TI_2122 : I/O基板用コネクターサポート

iCombi Pro / Classic2021年10月12
日

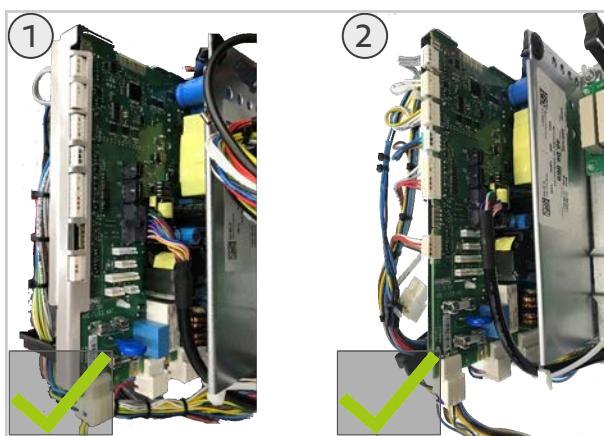
コーディングタイプのコネクターの供給状況が世界中で逼迫していることから、2021年9月1日以降、一部の機器に非コーディングタイプのコネクターが組み込まれます。この場合にもコネクターが確実にI/O基板上の正しい位置に来るようするため、コネクターサポートが追加で取り付けられ、それによってコネクターの正確な位置を保証しています。これが機器の機能に影響を及ぼすことはありません。

1. I/O基板用コネクターサポートあり
2. I/O基板用コネクターサポートなし

>> 両方のバリエーションが市販されており、いずれも正常です。
